PROTOKÓŁ NR GKG.GZ.4091.2962.2017 - odpis

z narady koordynacyjnej dotyczącej uzgodnienia usytuowania sieci uzbrojenia terenu przeprowadzonej na podstawie art. 2 pkt 11, art. 7d pkt 2, art. 28b, art. 40b.1.pkt 6 ustawy z dnia 17 maja 1989 r. - Prawo geodezyjne i kartograficzne (Dz. U. z 2016 r. poz. 1629 z późn. zm.).

Przedmiot uzgodnienia : **Sieć i przyłącza kanalizacji sanitarnej, sieć i przykanaliki kanalizacji deszczowej, sieć i 3 przyłącza wodociągowe, sieci energetyczne nn i SN kablowe i napowietrzne i oświetlenie, 2 przyłącza gazowe, kable energetyczne NN instalacja zalicznikowa (instalacja odbiorcy)**

obręb Gołęczewo, ul. Boczna, Lipowa, Oświatowa, Gryczana, Polna, Wiśniowa, Czereśniowa, Kwiatowa, Modrakowa, Pszenna, Zbożowa, Rolna, gminna 1 i 2, działki wg załącznika nr 1, gmina Suchy Las powiat poznański, woj. wielkopolskie

**Zespół Koordynacji Usytuowania
Projektowanych Sieci Uzbrojenia Terenu
POWIATU POZNANSKIEGO
ZAŁĄCZNIK DO PROTOKOŁU
2962.2017
Nr. 93.0
rys. 11**

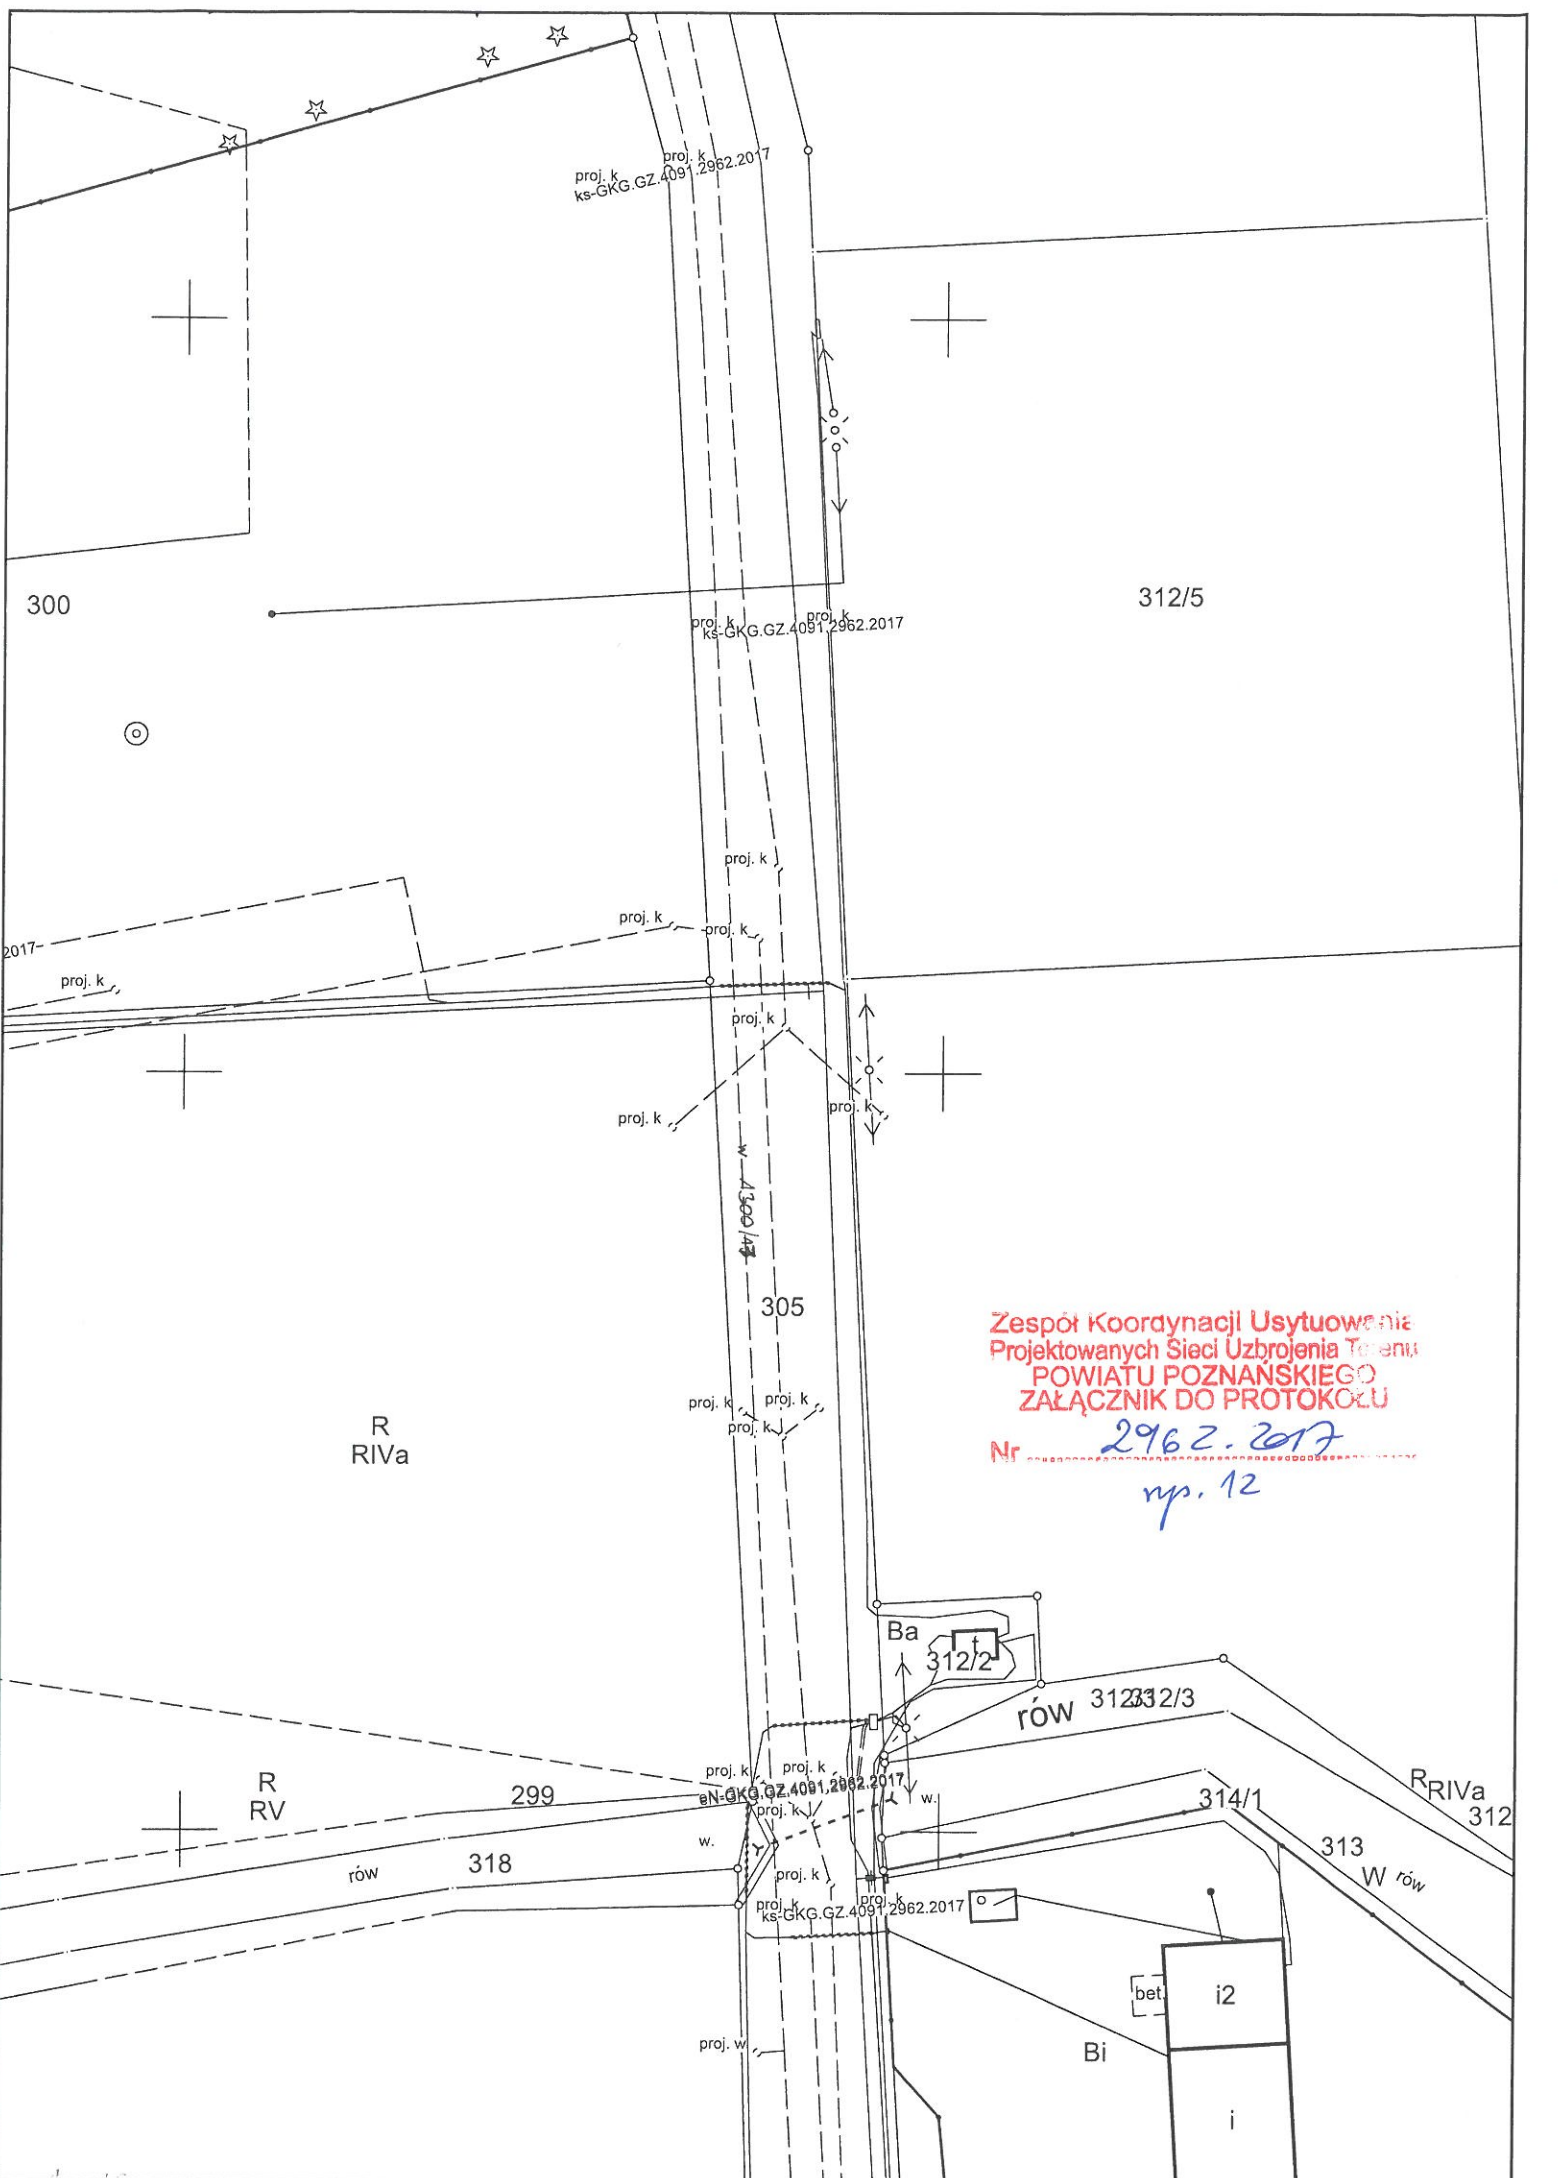
Rys. 11 – dołączono 2 mapy A4 z projektowaną siecią oświetlenia n.k. 2533/2017.

Nr 2962.2017
rys. 12

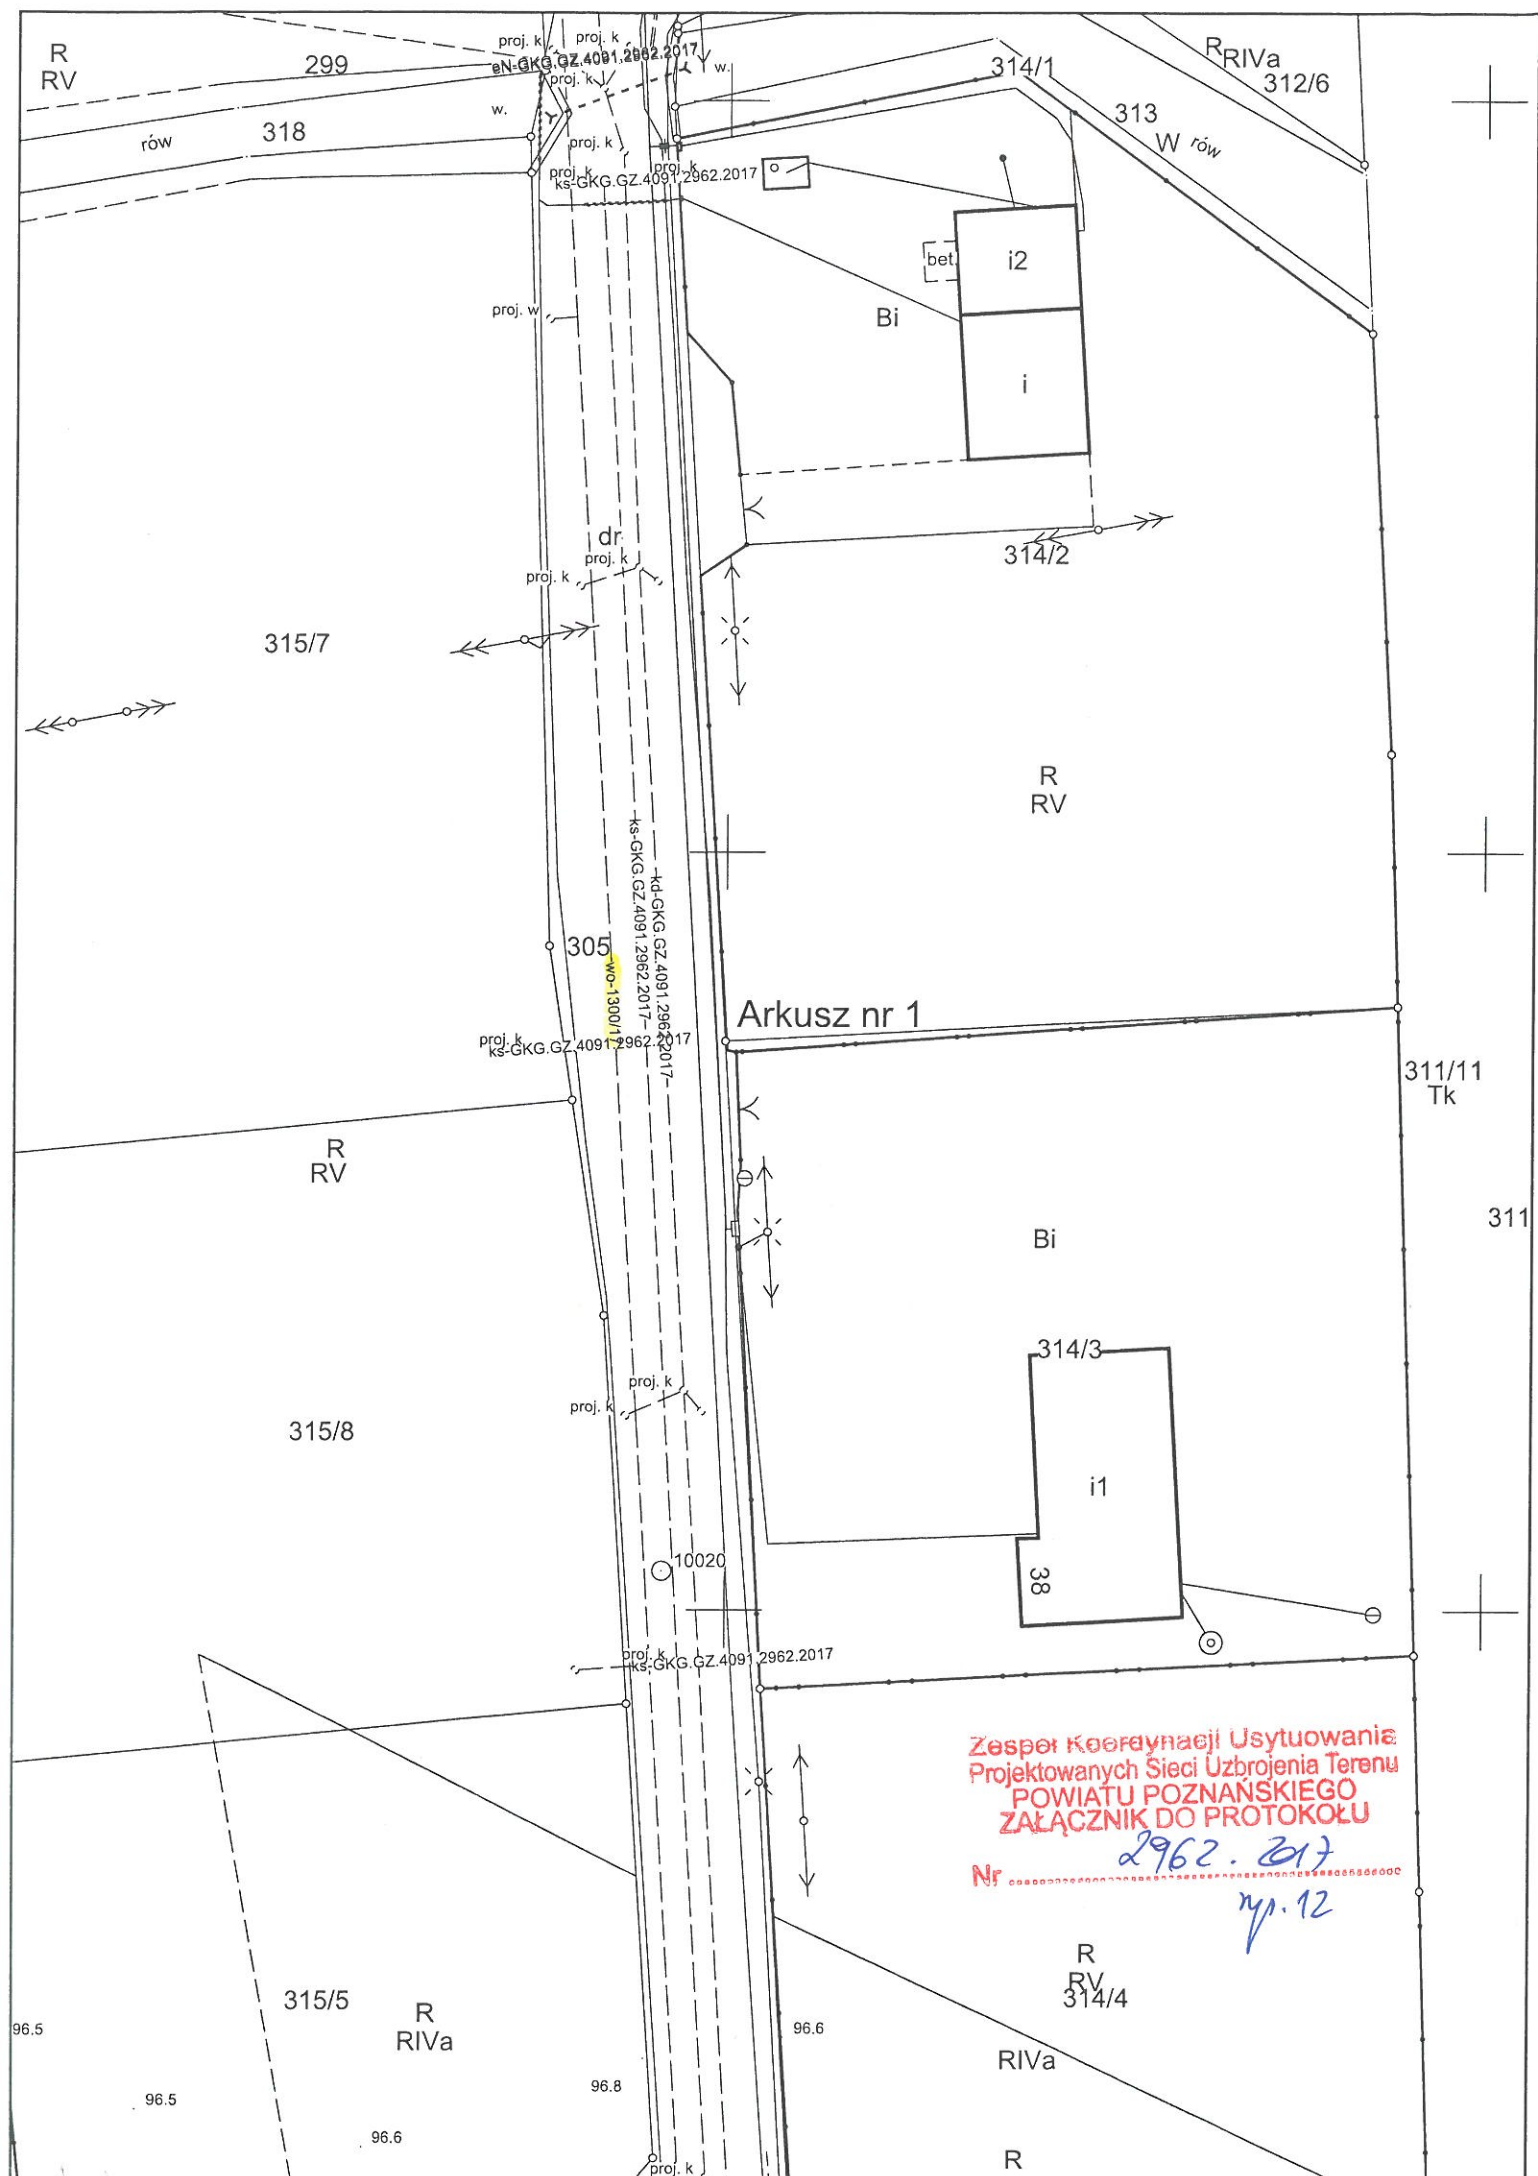
Rys. 12 – dołączono 2 mapy A4 z projektowaną siecią wodociągową n.k. 1300/2017.

Nr 2962.2017
rys. 14

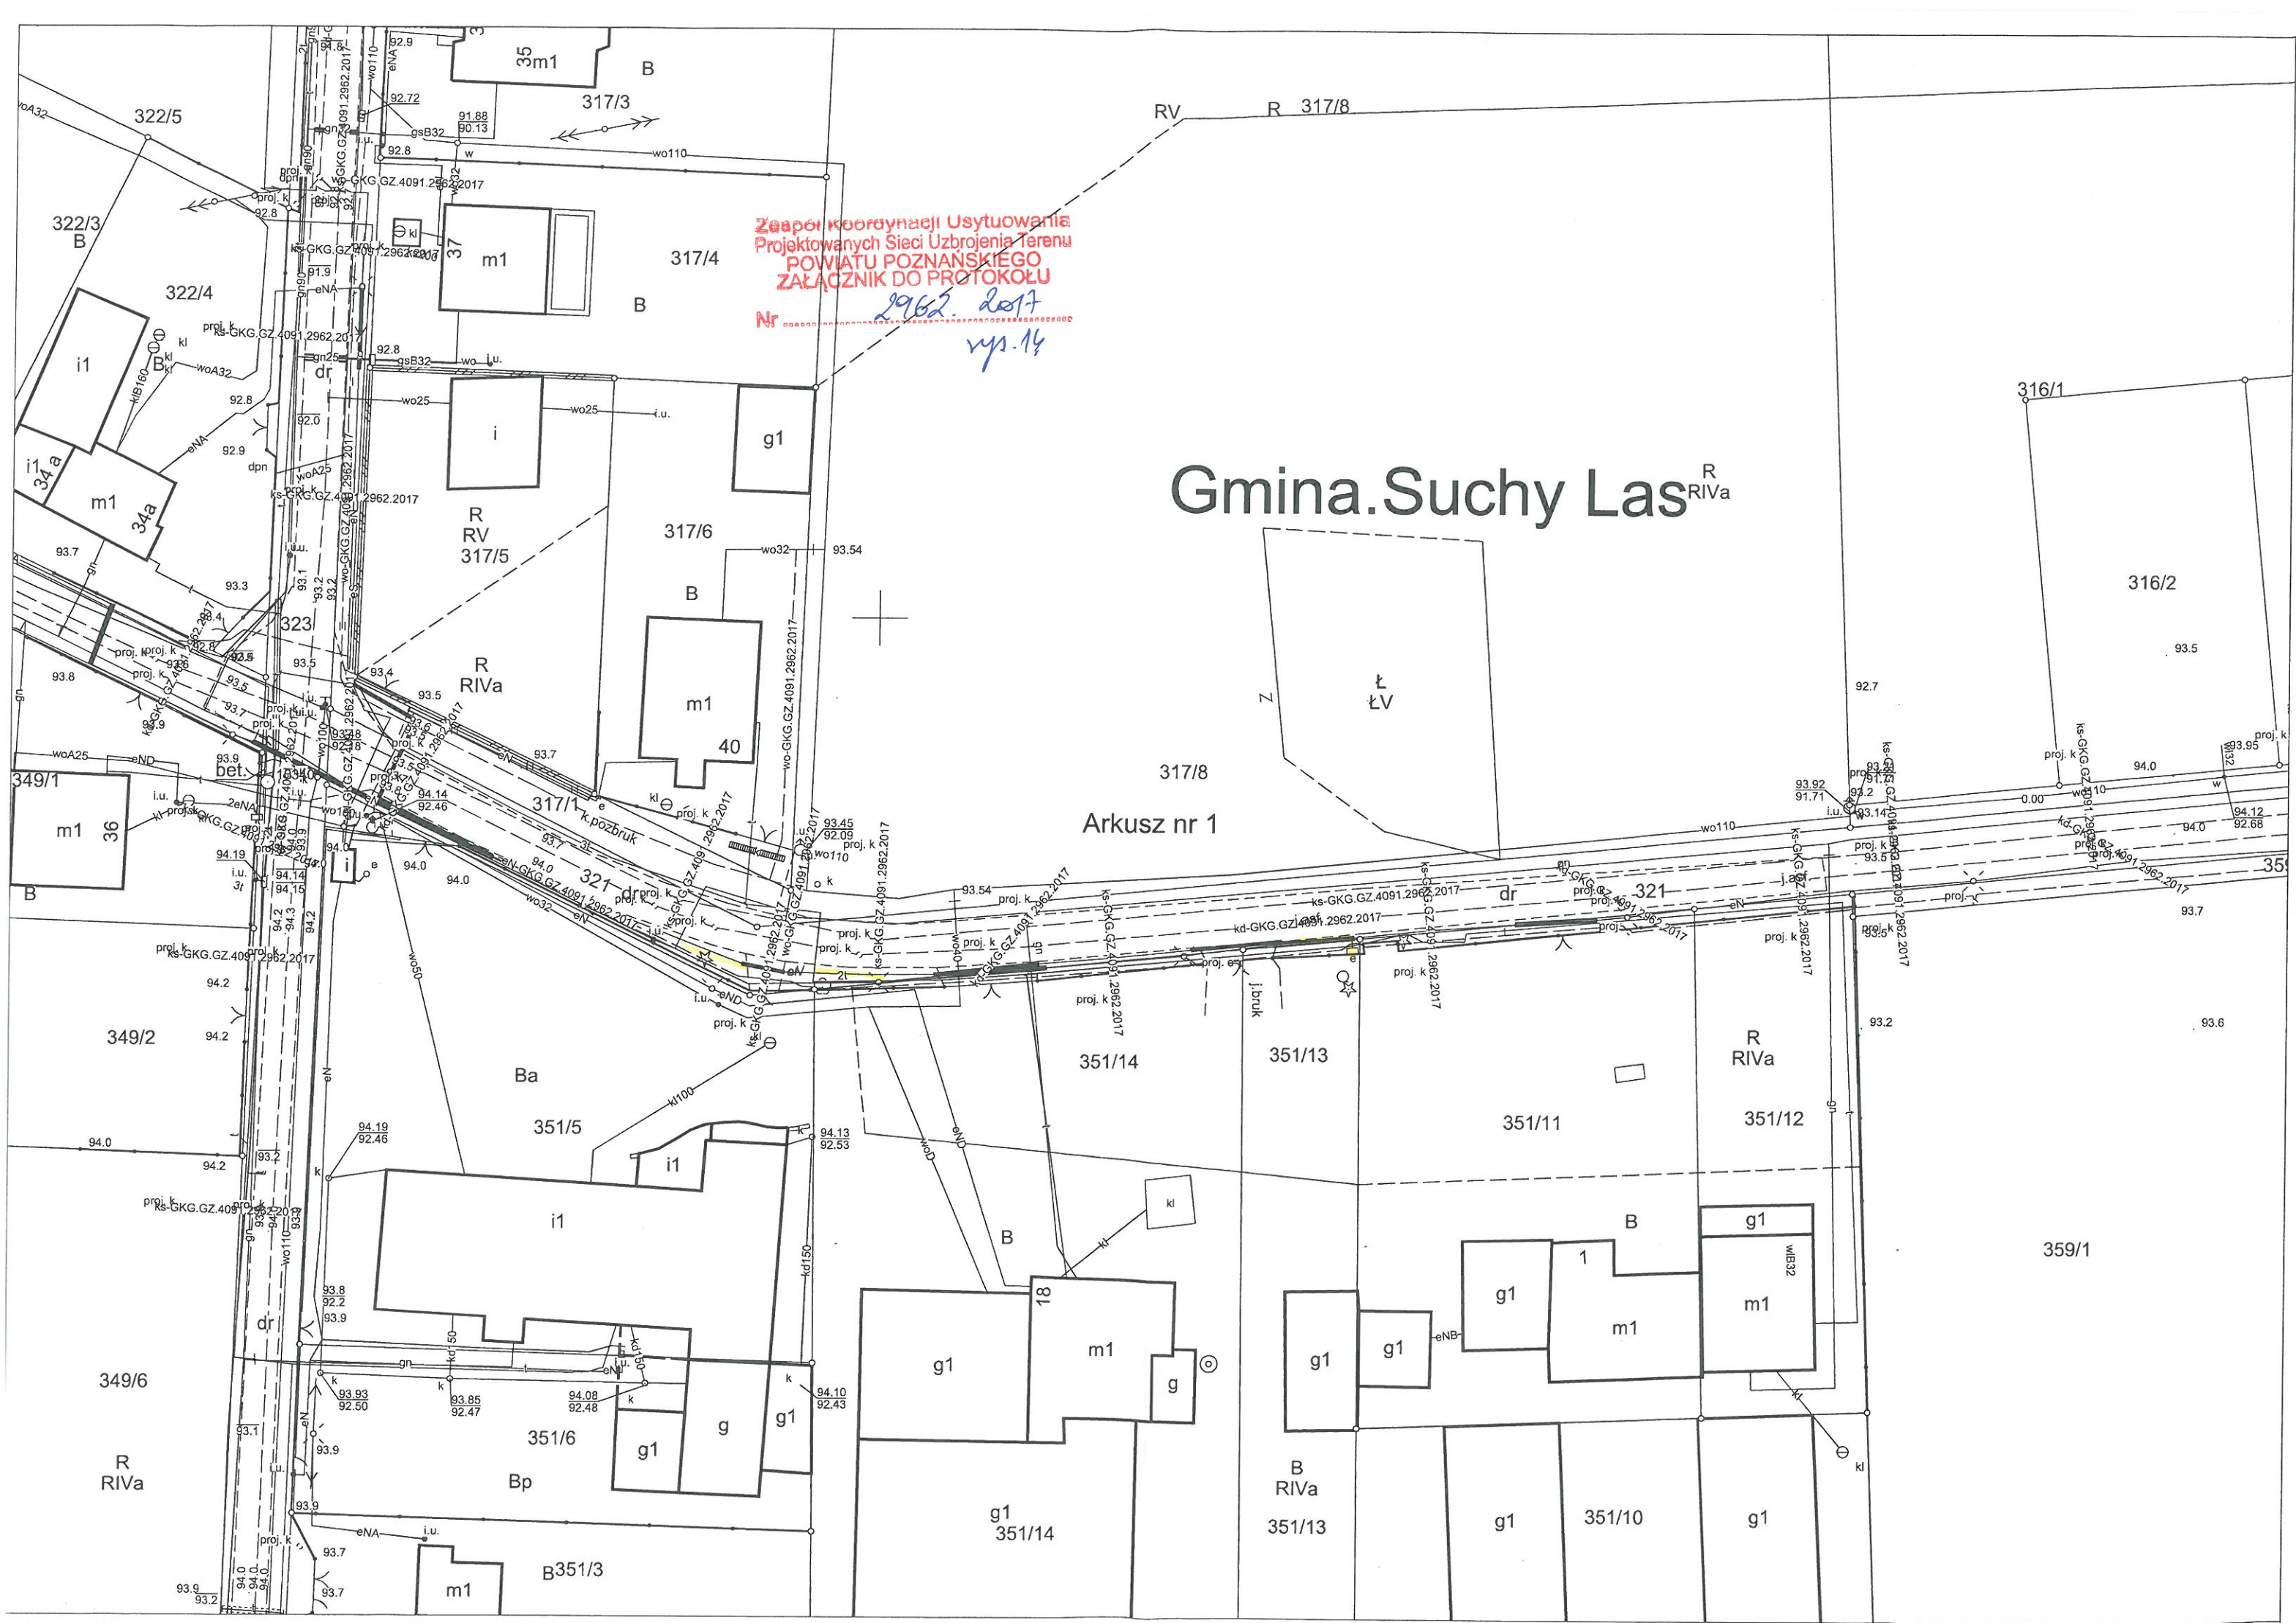
Rys. 14 – dołączono 2 mapy A3 z istniejącymi przyłączami i instalacjami do działek 360/5, 315/2, 315/3, 315/4, 316/7, 316/8 i z istniejącym przyłączem eN do działki 351/13.
